QUITO, 13 MAY 2019
Oficio STHV-DMGT-

Asunto: Trazado Vial de la calle U, ubicada en el sector Santa Rosa 1ra. Etapa, parroquia Chilligallo.

INFORME TÉCNICO No. AZQ-DGT-UTV-2019-013

ASUNTO: APROBACIÓN DEL TRAZADO VIAL DE LA CALLE "U" (S32E), UBICADA EN EL SECTOR SANTA ROSA 1RA ETAPA, DE LA PARROQUIA CHILLOGALLO.

Figura 1. Hoja de trazado vial N° 31610.

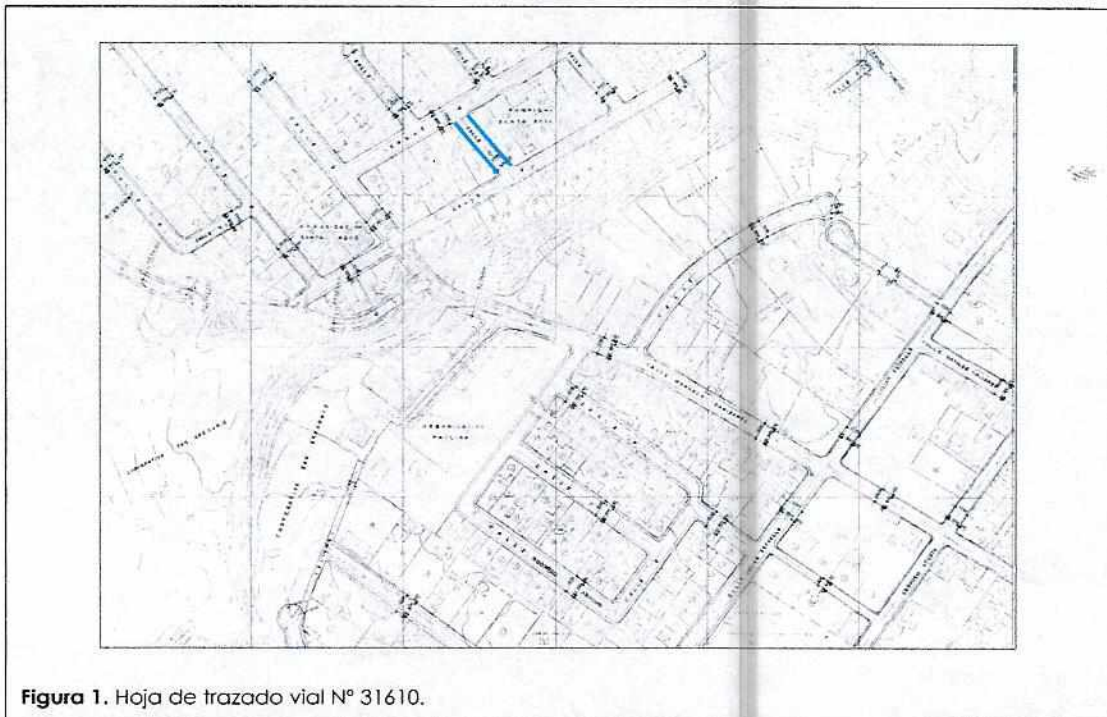
Tomando en consideración lo dispuesto en el literal h del artículo 417 del COOTAD y la hoja vial No. 31610 en la que se especifica que la calle U debía consolidarse con una sección transversal de 10,00metros, es criterio de esta Secretaría que una vez que se apruebe la regularización vial, la Administración Zonal Quitumbe debe remitir a la Dirección Metropolitana de Bienes Inmuebles los informes correspondientes que permitan la adjudicación de los remanentes viales a los lotes colindantes.

La calle "U" (S32E) se encuentra ubicada dentro de la hoja de trazado vial N° 31610; la cual, una vez revisada las Resoluciones de Concejo de los trazados viales aprobados emitidos a esta Administración por la Secretaria General del Concejo mediante oficio N° SGC 1071 de fecha 29 de marzo del 2018, se verifica que esta hoja de trazado vial no registra información alguna como: número de Resolución, número de Informe de Concejo, fecha de sesión; es decir, la hoja no se encuentra aprobada.

Figura 5. Propuesta de trazado vial.

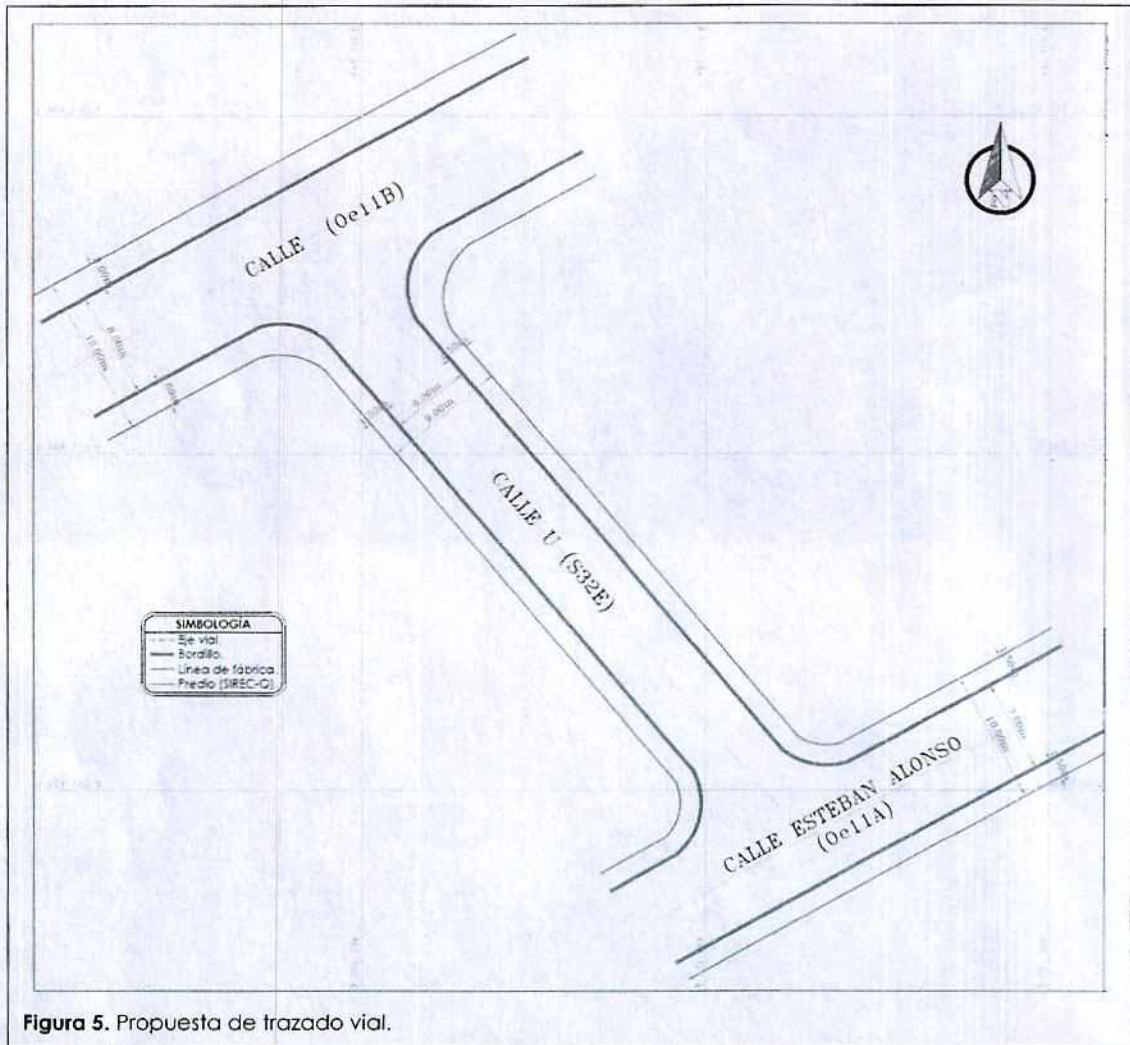
Una vez establecido los anchos viales en base a la propuesta vial recibida, se determinó que efectivamente este reflejaba la realidad del sector.

DESCRIPCIÓN DE LOS ANCHOS VIALES.

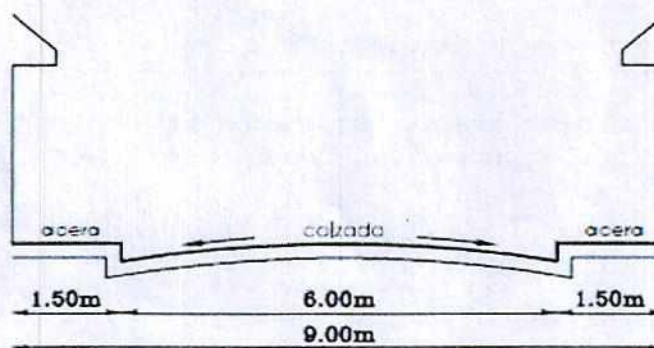
En base a las conclusiones expuestas y a la normativa legal vigente, la sección transversal existente para la regularización vial no cumplen con la normativa vigente; sin embargo por ser un tema de índole social esta Secretaría cree conveniente que al ser un sector consolidado se debe proceder a su regularización, y pone a su consideración la aprobación del trazado vial de la calle U, y remite el expediente que cuenta con los informes técnico y legal favorables de la Administración Zonal Quitumbe.

Ancho total de la vía	Calzada	Aceras
9,00m	6,00m	2 de 1,50m. (3,00m)

Figura 6. Posibles áreas de afectación y posibles áreas de adjudicación.

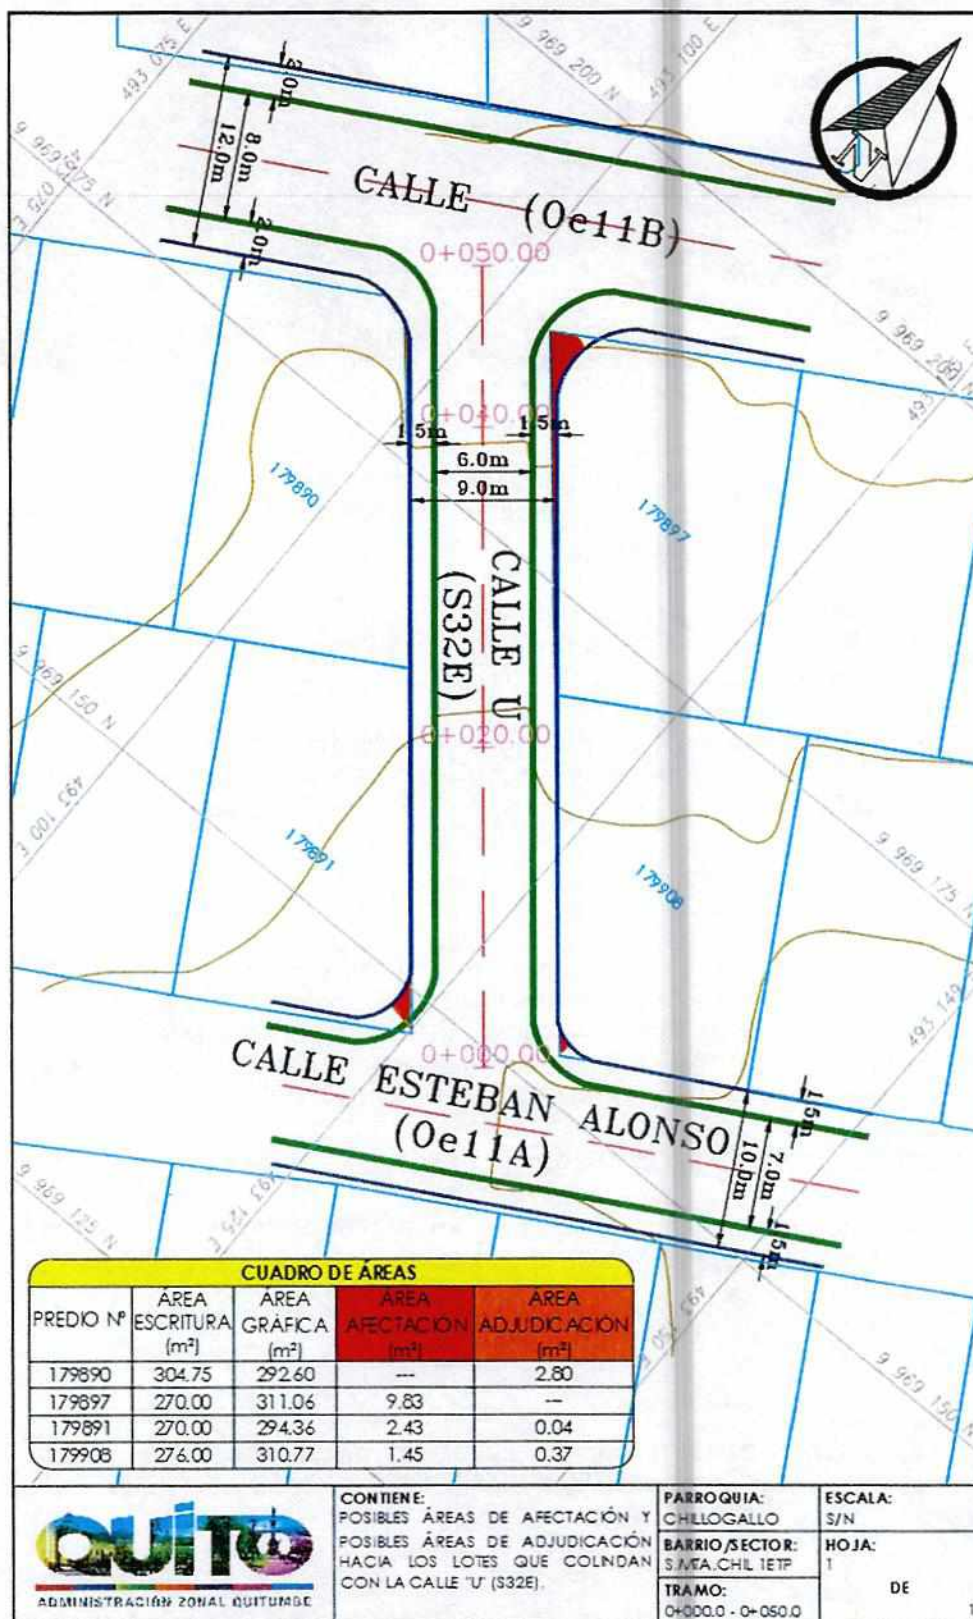
Una vez establecido el diseño definitivo de la vía; se dan a conocer las posibles áreas de adjudicación y posibles áreas de afectación hacia los lotes de terreno que colindan con la calle "U" (S32E), las cuales se detallan en la siguiente figura.
